Bürgerinitiative Klingelpützpark
Dr. Benedikt Scholtissek
Vogteistraße 18
50670 Köln

Stellungnahme mit Bedenken und Anregungen im Rahmen der zweiten öffentlichen Auslegung des Bebauungsplan-Entwurfs 66458/12; Bebauung des Klingelpützparks

Schulhof im Klingelpützpark

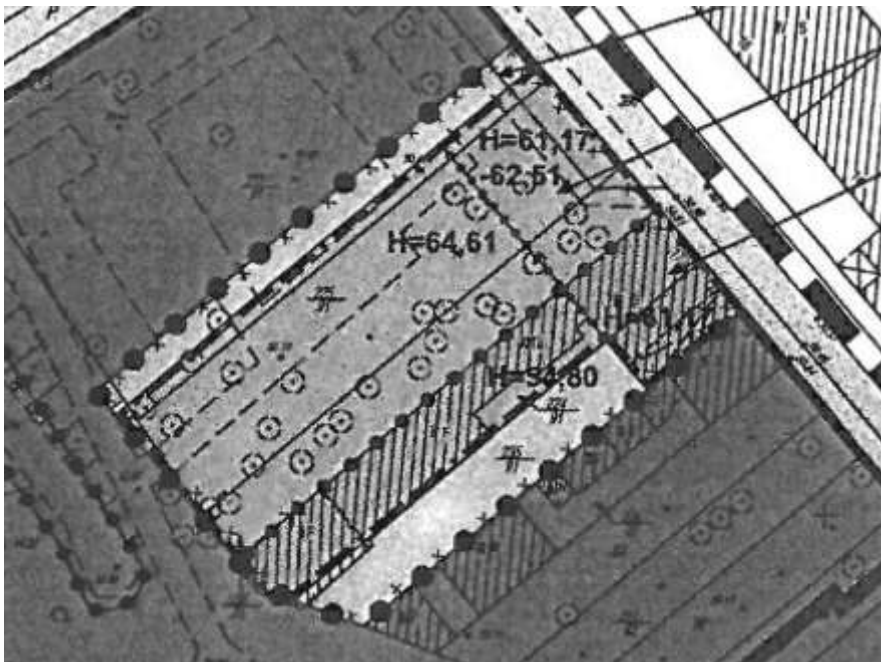
Die textliche Festsetzung „Die Fläche ist entlang der Nutzungsgrenze zur öffentlichen Grünfläche durchlaufend (mit Ausnahme von maximal vier Durchgängen in der Breite von 1 – 5 Metern zum Zwecke der Durchwegung) auf einer Breite von 1 bis 3 Metern mit einheimischen und standortgerechten Bäumen oder Sträuchern zu bepflanzen“ soll – wohl auf Drängen der Montag Stiftung - ersatzlos gestrichen werden. Die Erhaltung der Baumvegetation als klare optische Trennung zwischen Klingelpützpark und Schulgelände wurde im Planungsverfahren auf Bezirksvertretungsebene von allen Parteien gefordert. Die Bürgerinitiative Klingelpützpark begrüßt diese Festsetzung. Die nun zwischen Montag Stiftung und Schulamt intern vereinbarte Streichung dieser Festsetzung, „im Sinne der Öffnung des Parks“ konterkariert den bisherigen Planungsprozess und steht den gefassten politischen Beschlüssen diametral gegenüber. Diese Planänderung richtet sich gegen die Interessen der Bürger und gegen deren Vertreter. Eine wirkliche Begründung, warum diese für den Klingelpützpark essentiell wichtige Festsetzung nun entfallen soll, wird nicht genannt. **Gegen diese Planänderung bestehen daher starke Bedenken.** Es ist unhaltbar, dass der Baumbestand entlang der Grenze zwischen Schulgelände und Park entfallen soll, vermutlich, um mittelfristig eine "Sichtachse zwischen Hansa-Schulhof und den anderen BAN-Gebäuden am Klingelpützpark" zu schaffen - siehe hierzu Mitteilung "Stadt will noch mehr Bäume fällen" <http://www.klingelpuetzpark.de>. Als optische Abgrenzung zwischen Schulgebäuden und Park sind die vorhandenen Bäume, die sich derzeit an der Grenze zwischen Park und Schulgrundstück befinden, so weit wie möglich zu erhalten und zu ergänzen.

Die Schulhoffläche im Park wird als ausgleichspflichtige Eingriffsfläche dargestellt. Das heißt, die derzeit mit Bäumen und Rasen bestandene Parkfläche soll teils gerodet und asphaltiert werden. Der geplante Schulhofbereich im Park und die vorhandene asphaltierte Spielfläche (der ehemalige Teich) würden eine große, zusammenhängende befestigte Asphaltfläche ergeben. Der Parkcharakter ginge im gesamten Bereich völlig verloren. Diese Planung ist gestalterisch unzureichend. Daher bleibt dieser Vorschlag, der bereits am 17.02.20014 eingebracht wurde, aufrecht erhalten: da der Schulhofbereich öffentlich zugänglich und

uneingefriedet bleiben soll, ist auf eine gesonderte Darstellung im B-Plan zu verzichten. Der Bereich, der in der jetzigen Darstellung dem Park entnommen werden soll, ist weiterhin unverändert als öffentliche Grünfläche darzustellen. Eine Nutzung durch Schüler wäre uneingeschränkt möglich, die Forderung der Bezirkspolitik berücksichtigt und die Gefahr, dass es langfristig zu (baulichen) Umnutzungen oder Einfriedungen kommt, wäre gebannt. Die Behauptung (Anlage 8), der Schulhofbereich müsse im Plan „dem Schulgrundstück zugeordnet werden“, trägt bei diesem „Modellvorhaben“ nicht. Bei den Raumbedarfszahlen, z.B. bzgl. der Berechnung des notwendigen Mensavolumens, wurde von den Anforderungen der Schulbauleitlinie mit Hinweis auf den „Modellcharakter“ des Schulbauprojekts abgewichen. Eine entsprechende Abweichung von der Schulbauleitlinie muss damit auch bei der nachzuweisenden Schulfreifläche möglich sein. Auch eine planungsrechtliche Notwendigkeit besteht, entgegen der behauptung in Anlage 8, nicht.

Alter Planungsstand (2012)

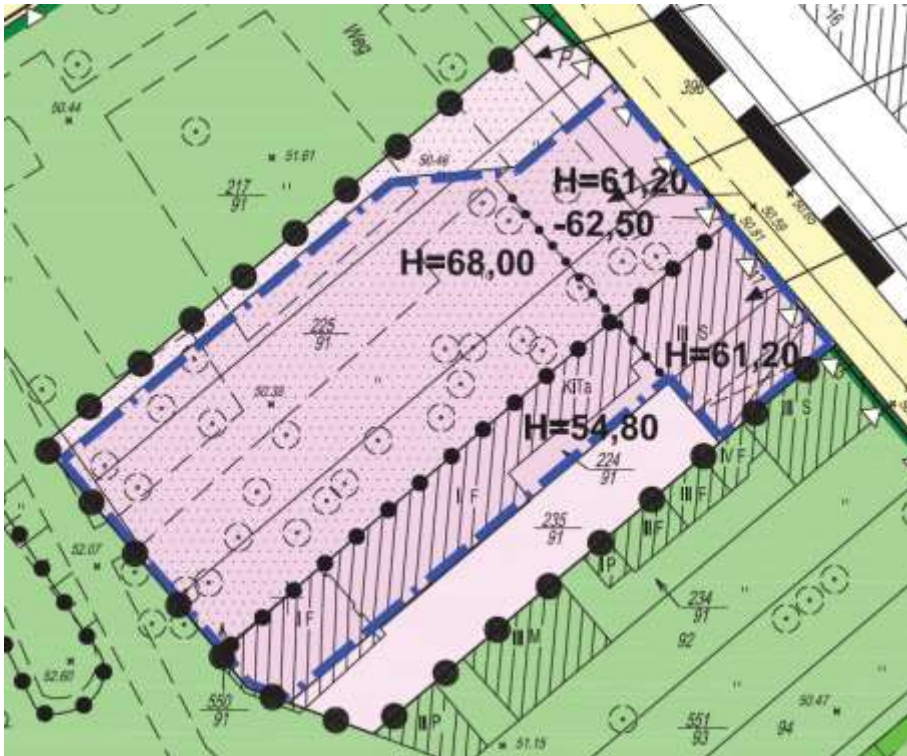
Die geplante Höhe der Mensa wurde im Vergleich zur Planungsvariante aus 2011, die bereits das volle geplante Raumvolumen ermöglichte, im Rahmen der Überarbeitung des Gewinnerentwurfs bereits um ein volles Geschoss erhöht – von $H=64,61$ auf $H=68,00$. Diese Aufstockung um ein Vollgeschoss ist nicht der marginalen Verschlanung des Grundrisses im Bereich der Platane geschuldet, sondern eine wesentliche Vergrößerung der ursprünglich diskutierten Parkbebauung. Das gewünschte Raumvolumen wird übererfüllt – zulasten des Parks.

Nun soll zusätzlich nicht nur die oberste Geschosskante sondern die wesentlich höher liegende Dachhaut als Bemessungsgrundlage für das maximale Anlagenmaß gelten. Aus der Planbegründung ist nicht ersichtlich, wie dieser wiederum zusätzliche Raumbedarf zustande kommen soll. Eine weitere Erhöhung des Gebäudes bedeutet einen weiteren Eingriff in das Landschaftsbild und bei betroffener Außenwand entlang der Vogteistraße eine zusätzliche Verschattung der umliegenden Wohnbebauung. Diese Planänderung ist daher abzulehnen, wenn es für die Dachaufbauten einen zumutbaren alternativen, weniger beeinträchtigenden Standort am Gebäude gibt.
